立野ダム建設に係る技術委員会
報告書

平成 28 年 9 月

立野ダム建設に係る技術委員会

委員会は、「立野ダム建設に係る技術委員会」と称し、平成 28 年熊本地震後の立野ダム建設に関し、ダムサイト予定地の基礎岩盤の状況等を調査・検討し、立野ダム建設に係る技術的な確認・評価を行うことを目的とする。

図-4.2.10 航空レーザ測量図による線状模様判読結果 (半径 3km 圏内の判読結果)

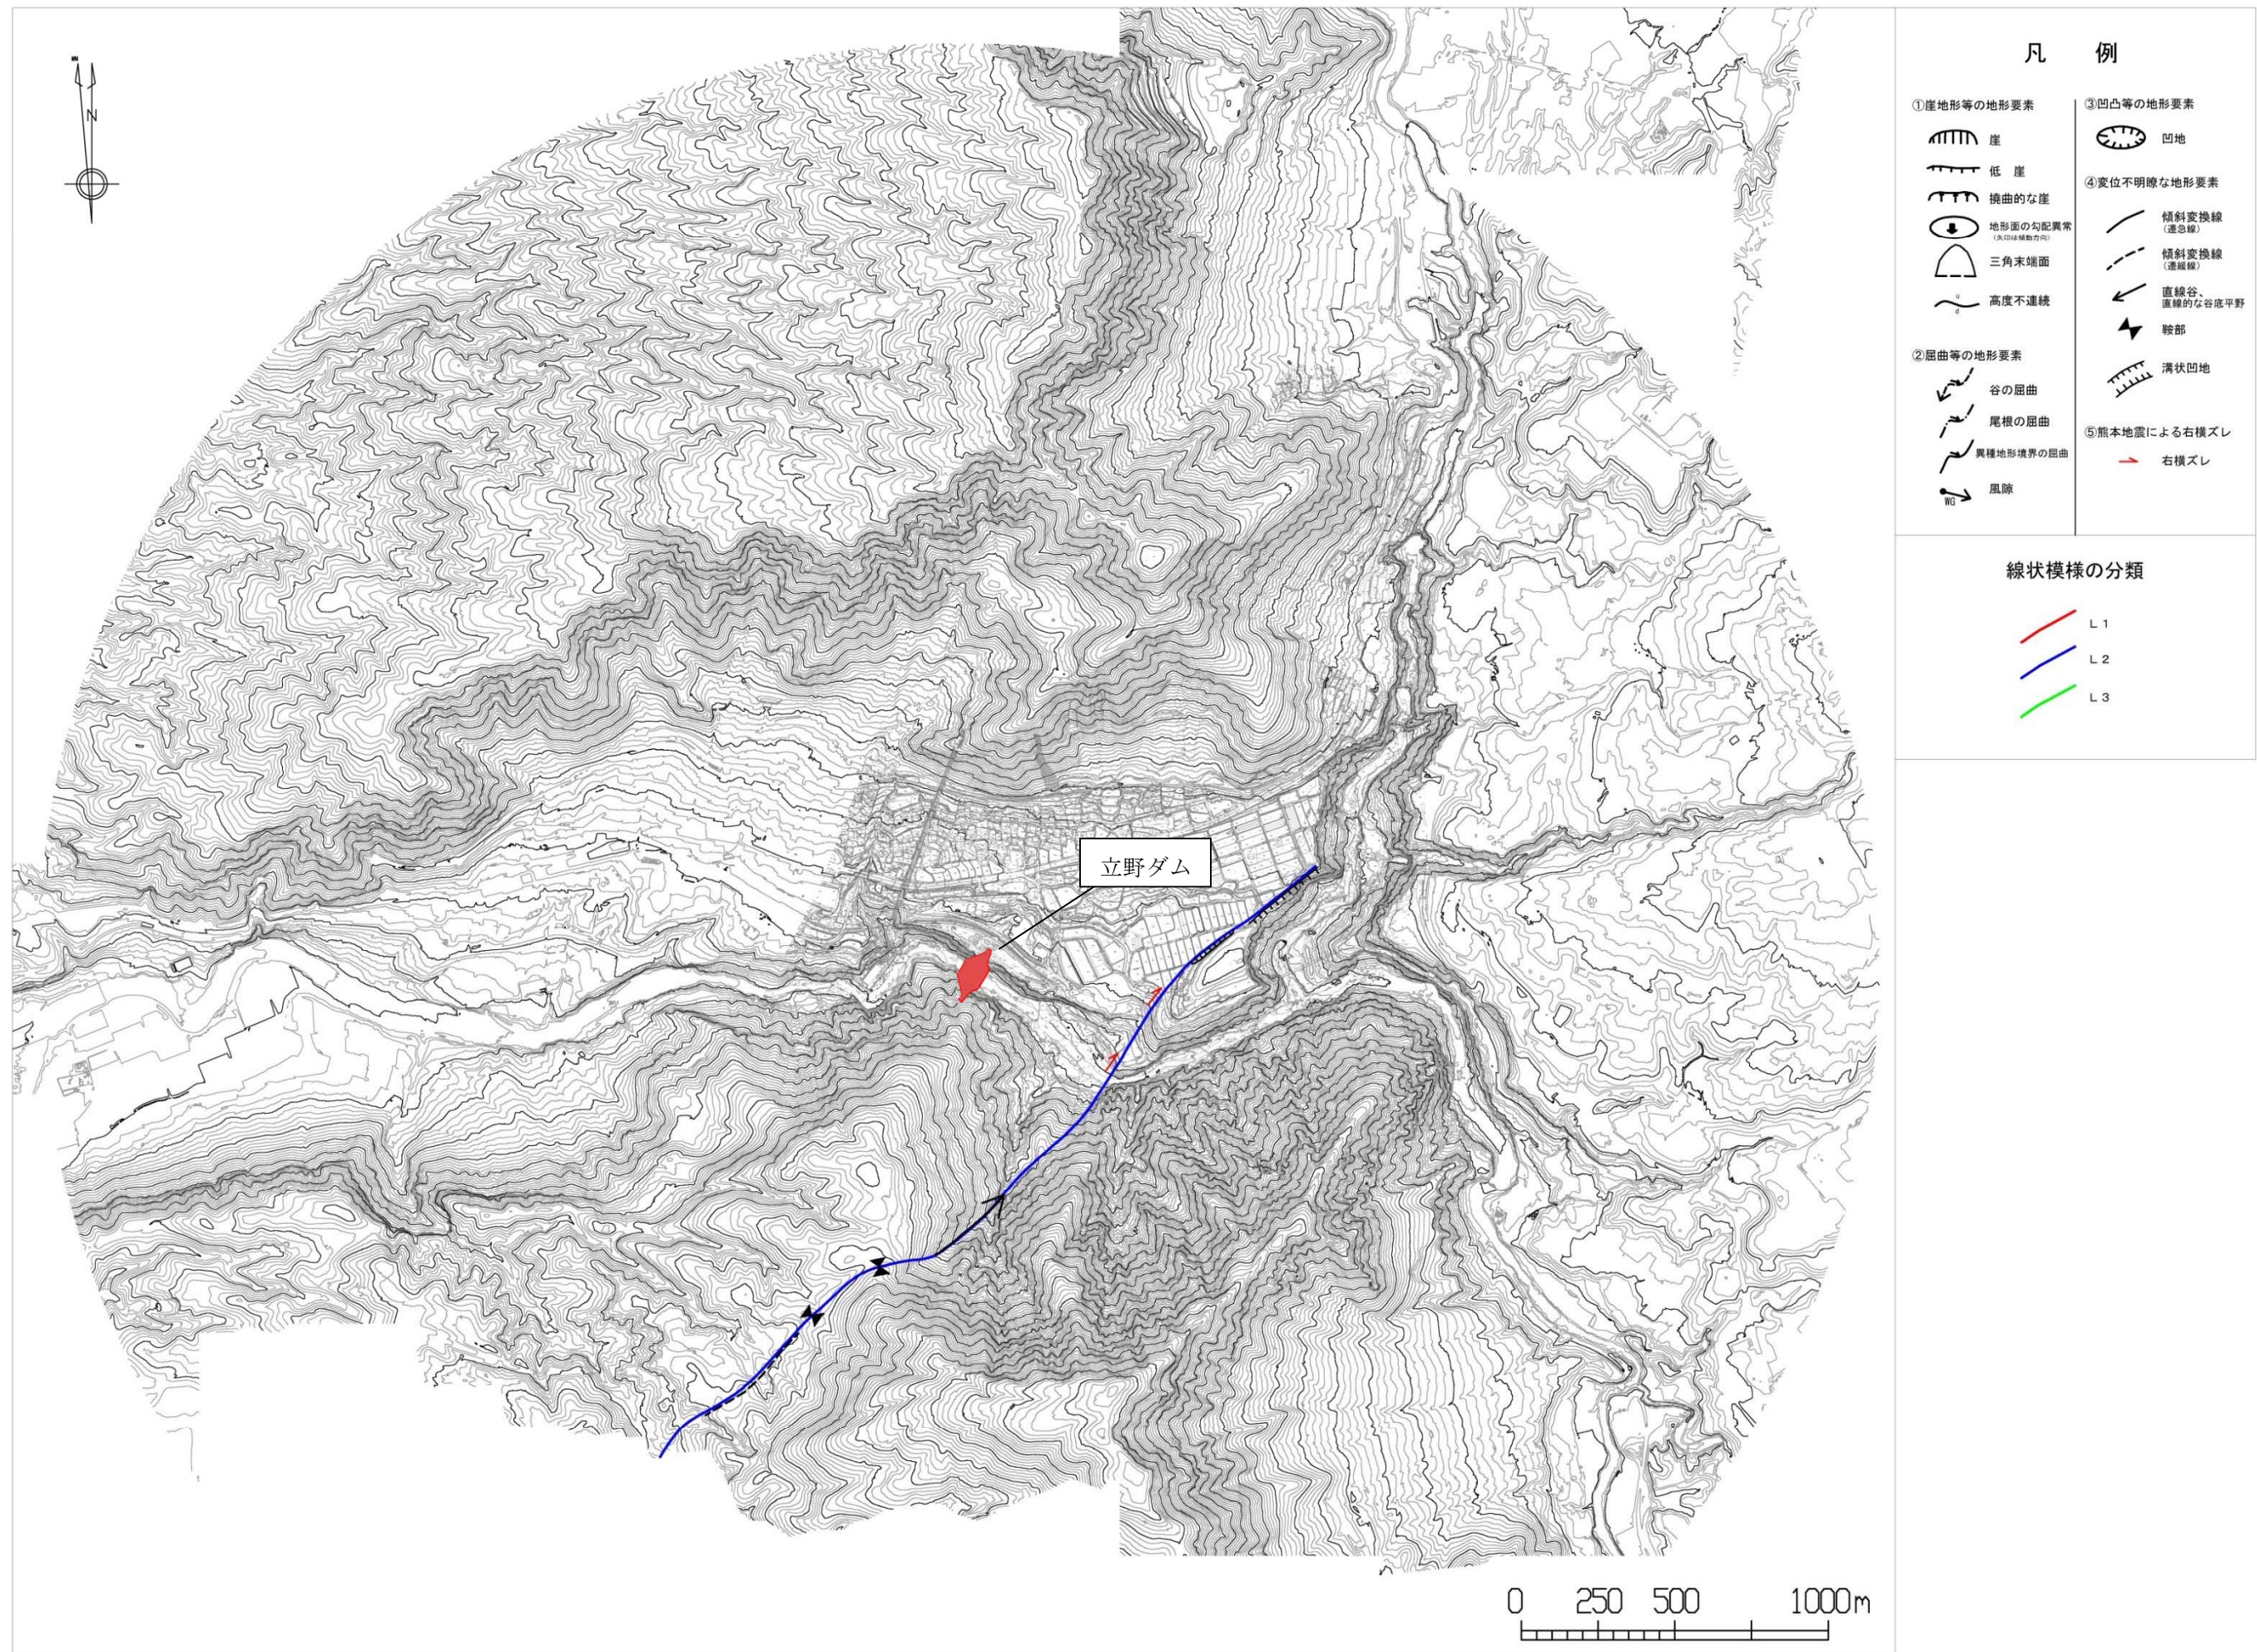
24ページに航空レーザー測量図による線状模様判読結果がございまして、詳しい測量図で見ても、おおむねこの辺を線状模様が通るとするのはよろしいかと思うんですけども、おそらくこの地域は地震前の航空レーザー測量のデータもございまして、地震前後で地形的にどういう細かい変化があったかを探るといふか、そういう結果も参照されて、具体的にどの辺に変位が出たのかということをもう少し詳細に見ることも可能だと思います。そういうものも参照されて、実際にダムサイトよりも上流側の変位しかないことを確認されるとよろしいかと思います。

24ページのところの図で一つ質問なんですけど、凡例で「⑤熊本地震による右横ズレ」ということが、赤い文字で地震前に追加して描かれているんですけども、これは赤い矢印のところはそういうふうに明確に読める場所であることを意味しているんですか。

図-4.2.11 航空レーザ測定の解析結果（地震前-6月洪水後）

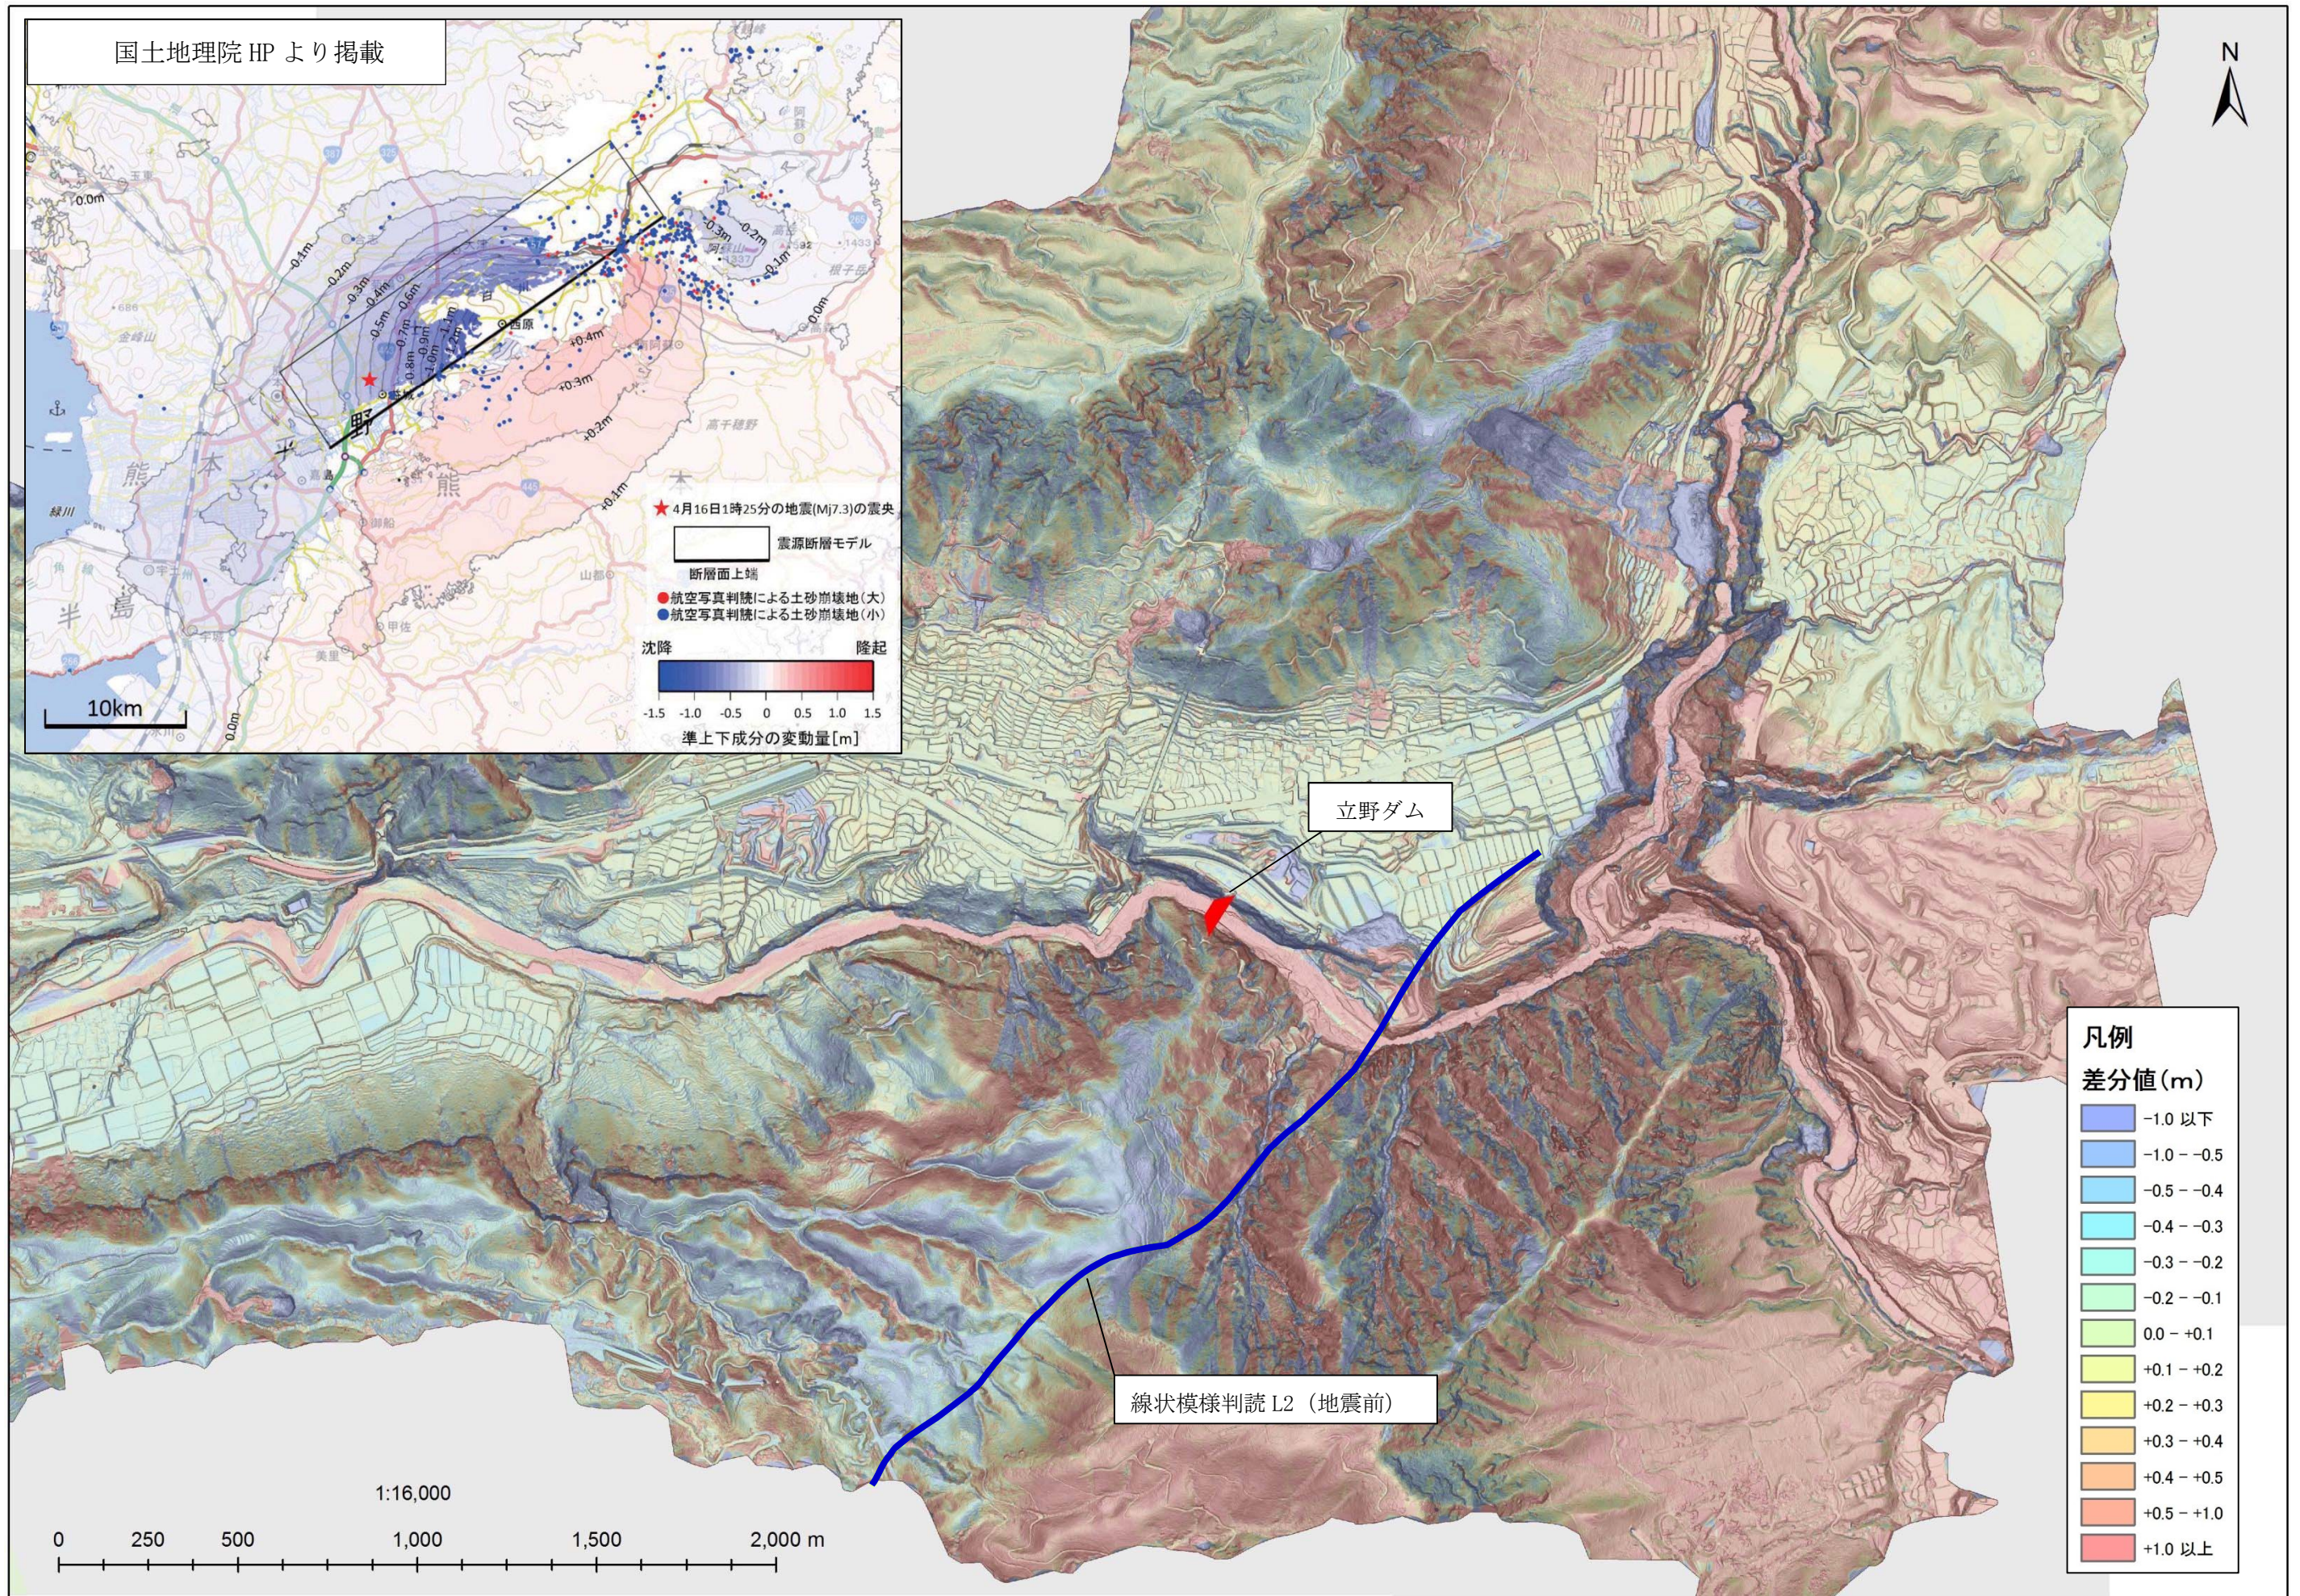
26ページ目をご覧ください。資料2の一番上の指摘事項になりますけれども、資料2の一番上で、「航空レーザ測量による線状模様判読について、地震前後の差分で確認を行うこと」というご指摘がございましたので、それを26ページに入れております。

26ページの航空レーザ計測の差分の結果ですけれども、凡例で赤から青まで書かれていますが、航空レーザ測量の解析結果の図に示されたほうだと、確かにこの線状模様判読L2の北西側と南東側で、南東側のほうに赤いものが多いということはわかるんですが、凡例内におさまっていない色が入っているのかなという気がします。ここに「線状模様判読L2」と四角囲みで書かれていますが、その北西側も、山の高いところが青で、低いところが赤になっているように見えます。これは実際にこういう変位があったと見るべきなのかどうかということをお伺ひします。

左上に、国土地理院のホームページに掲載している上下動の変動の図面を載せております。青が沈降、赤が隆起を示しております。熊本地震全体で、布田川断層の南側・北側でそれぞれ沈降と隆起が起こっているという大きな傾向を示しています。

それに対しまして、立野ダム周辺の状況を同じ26ページの図で示しておりますが、赤が隆起をしているところ、青が沈降を示してございまして、地震前と6月の洪水後の状況で差分をとっております。川の中が赤くなっていますのは、地震前の状況に比べて、川の中に土砂が入って河床が上がっているということで赤くなってございまして、線状模様L2の地震前の線から、この図でいきますと右側、つまり南側については全体的に赤い傾向、左側、西側については青い沈降の傾向を示しています。

図-5.2.3 荷重条件の模式図

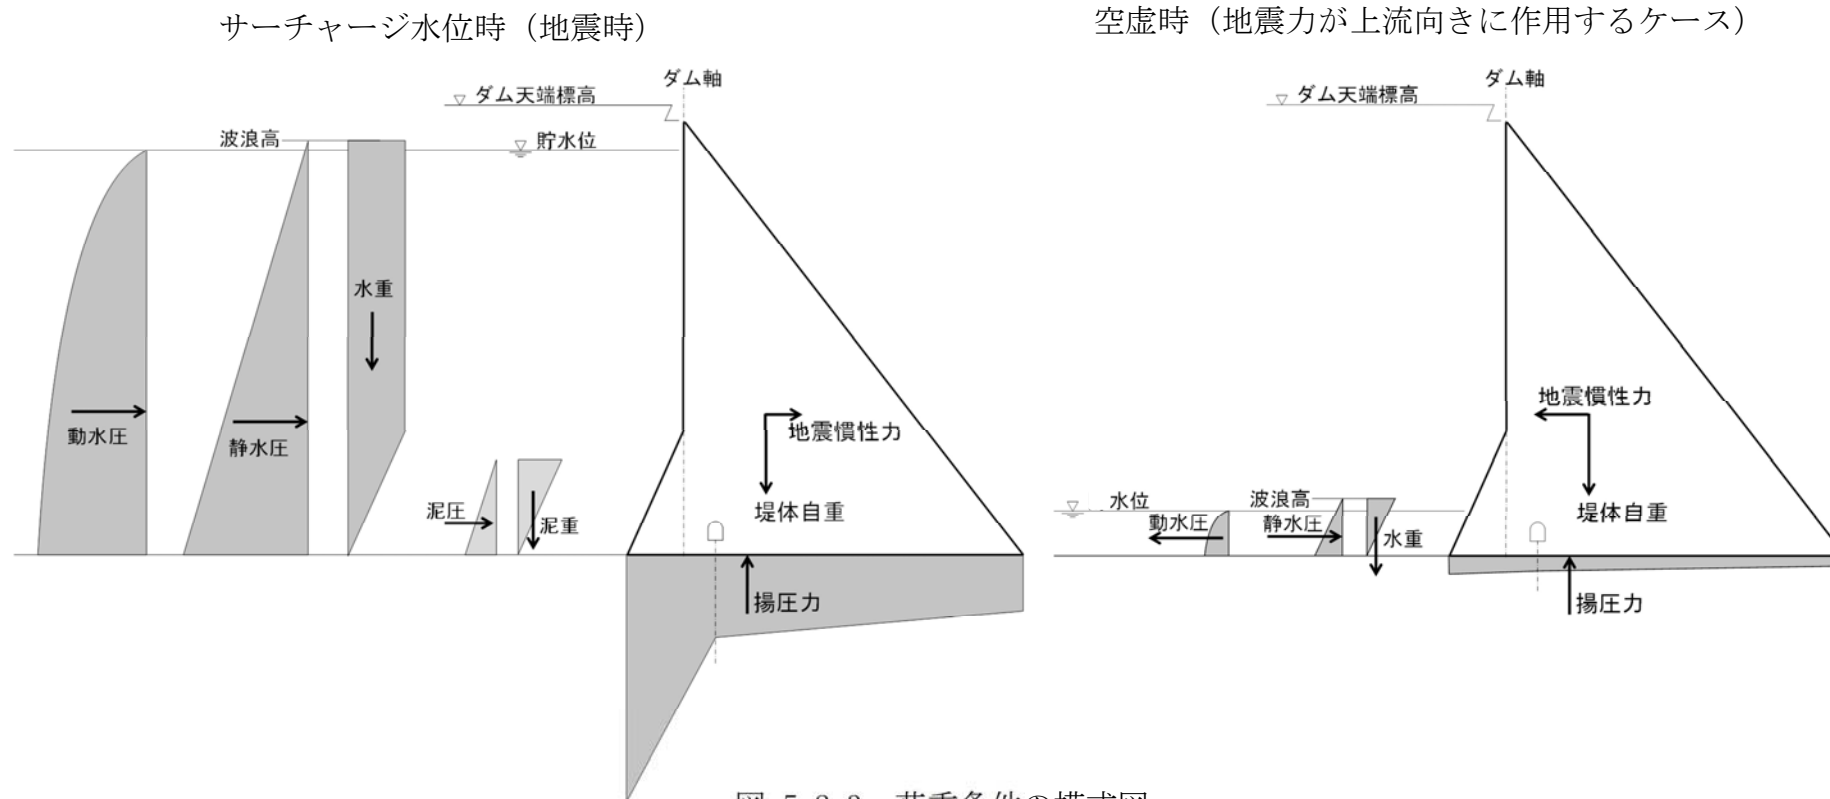
45ページに「ダム設計の考え方」というタイトルのところがあって、左側に表-4.2.6、荷重条件の一覧、下に図-4.2.3、荷重条件の模式図があります。立野ダムはいわゆる流水型ダムということで、平常時は空虚状態、それから洪水のときに一時的に貯留をして、

というのは、空虚時と言っているところにも静水圧に○がついていますし、それから動水圧もありますね。これは通常のダムであれば、当然たまっていることを想定したような絵になっていますので、この表自体は正しいわけですが、流水型ダムに関して誤解がないようにきっちり書いていただく必要があると思います。下の図は貯水している状態を示していますので、もしできるのであれば、空虚時にどれぐらい水が下がって、これぐらい平常時と貯水状態は違うということを示して、その上で、上の表との対比がなされると。そこに誤解がないようにしないといけないと思いますので、よろしくをお願いします。

ええ、上の表では書かれていますが、下の図には対照するものがないので。

47ページ目をご覧ください。指摘事項の3つ目になります、「荷重条件の模式図に空虚時を追加すること」ということをごさしました。赤い四角で囲ってありますとおり、ダムの設計をするときに空虚時の計算もしておりますので、空虚時の模式図を示しております。
